Akustická studie H.2 poznámky a připomínky

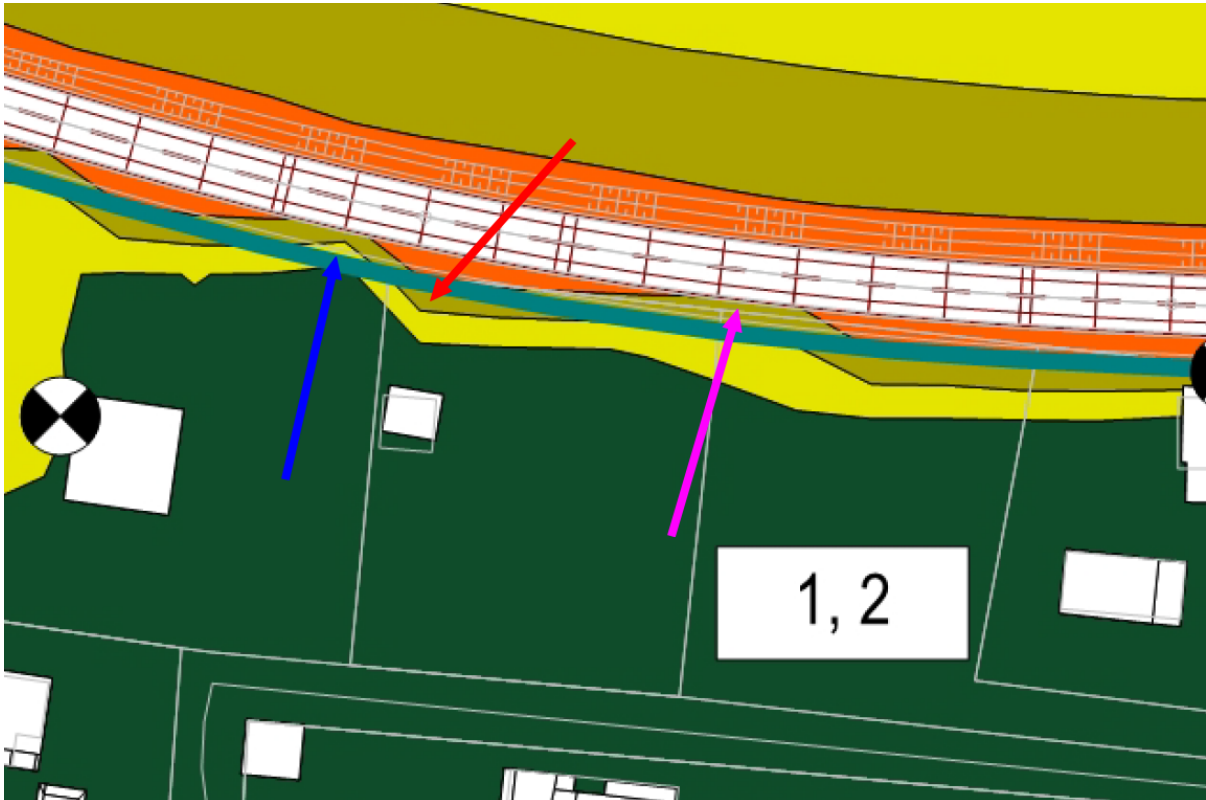
Takto hrubý výpočet lze akceptovat u výpočtů celé oblasti, ne pro konkrétní detailní výpočty protihlukových opatření. Pokud provádíme výpočet přerušení PHS (který mimochodem není v detailu uveden - příloha tyto mapy neobsahuje), pak je-li přerušení mezi PHS délky 4 m, jsou-li nejbližší výpočtové body 10 m od sebe, model toto přerušení vůbec nemusí zaznamenat. Lze si pomoci analogií z teorie vzorkování, kdy je třeba vzorkovat minimálně s dvojnásobnou hustotou než nejvyšší

složka, kterou chceme správně v rámci spektra rekonstruovat. Obdobně by mělo být postupováno při tvorbě hlukových map, z přílohy „Hluková mapa stav D – výhled var. V2 – Pražská PHS“ je vidět nedostatečná velikost výpočtové sítě, jelikož před PHS je nižší hluk než za PHS, což je dáno nedostatečným „vzorkováním“ zde velmi hrubou výpočtovou sítí. Výsledek výpočtu tak neodpovídá realitě. **Na tento nedostatek byl zpracovatel upozorňován již v předcházejícím řízení a tento problém nebyl vyřešen. Záležitost dostatečně jemné výpočtové struktury byla ignorována. Lze tak požadovat vrácení celé hlukové studie a její komplexní a kompletní přepracování. V současné podobě hluková studie není dostatečně věrohodná. Viz ukázka z dané přílohy níže.** Modrá šipka ukazuje místo, kde je hluk před navrhovanou PHS nižší než za navrženou PHS (červená šipka). Hluk za PHS (červená šipka) odpovídá o kus dál hluku na pozemní komunikaci (růžová šipka).

Pro detailní výpočet opatření PHS lze doporučit výpočtovou síť 2x2m včetně případně hustších izofon (např. v 2 dB škále), aby bylo patrné, jak dané navržené opatření bude skutečně fungovat. Současné detailní výpočty, jak ukazuje daný výřez, jsou nesmyslné (díky nedostatečně nastavenému výpočetnímu rastro) – toto nastavení lze akceptovat pro výpočet celé oblasti, nelze ji však akceptovat pro detailní výřezy a výpočty navržených protihlukových opatření.

Tab.17 Vypočtené ekvivalentní hladiny akustického tlaku – hluk ze stavební činnosti $L_{Aeq,S}$ (dB)

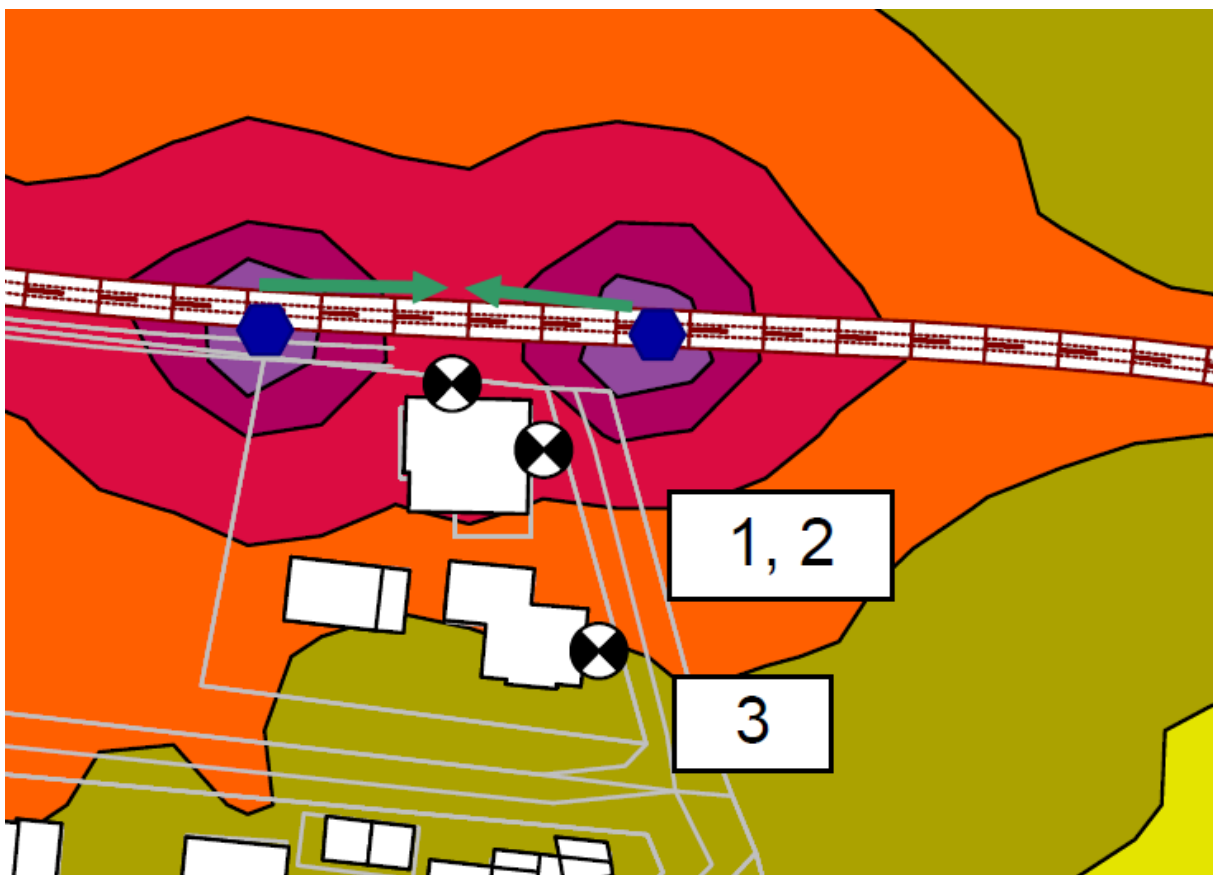
Komentář: Vzhledem k vysokým hodnotám v bodě 1, 2, 25, 26 dle tabulky 17 i dle obrázku 19 a 20, který nevypočítává nejnepříznivější případ, kdy stroj je v nejmenší kolmé vzdálenosti od osy plánované komunikace k chráněnému objektu (z vypočítaného obrázku je zřejmé, že pracovní stroje jsou umístěny ve větší vzdálenosti od chráněné zástavby a modelový výpočet by měl být proveden pro zdroje hluku blíže tomuto chráněnému objektu, jak naznačují zelené šipky), pak výsledná hodnota může být vyšší než 65 dB. Je proto nutné v další fázi řízení provést přesnější

výpočet a výpočet pro nejnepříznivější případy včetně případných návrhů dočasných protihlukových opatření.

Příloha 9 a 10

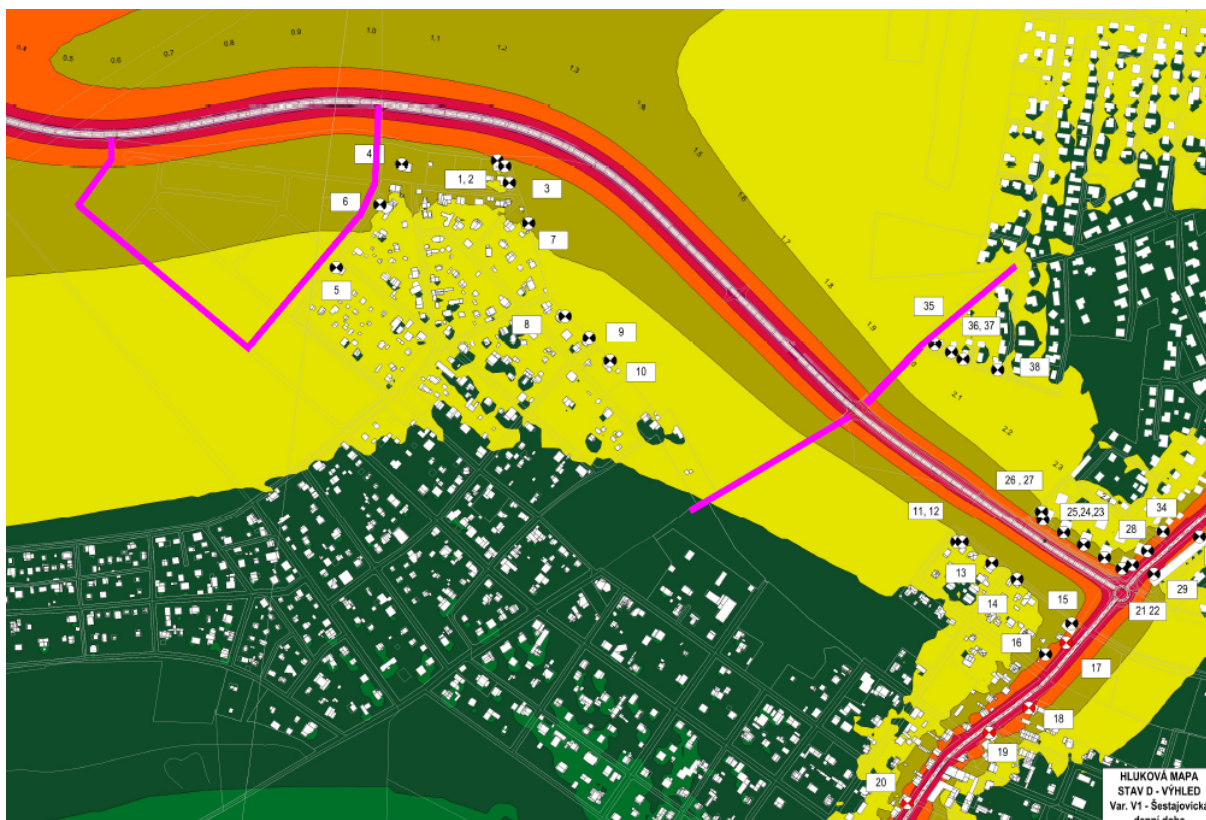
Komentář: Dle map v příloze 9 není vidět, žádný hluk z komunikací na 0,6; 1,0 a 2,0 km. Tyto komunikace by měly být zahrnuty do modelu a posouzeny, jelikož u mnohých výpočtových bodů pak dojde k výraznému posunu hlučnosti.

Z hlukové mapy je zřejmé, že izofony hluku se v místě nových komunikací „neposunuly“ tj. není zde modelován žádný provoz, ovšem napojení (naznačeno růžovou čarou) zde představuje hlukovou zátěž pro významný počet kontrolních bodů v oblasti.

Výhledový stav D je modelován bez protihlukových stěn v rámci přehledné mapy celé lokality. Je nutné doplnit.
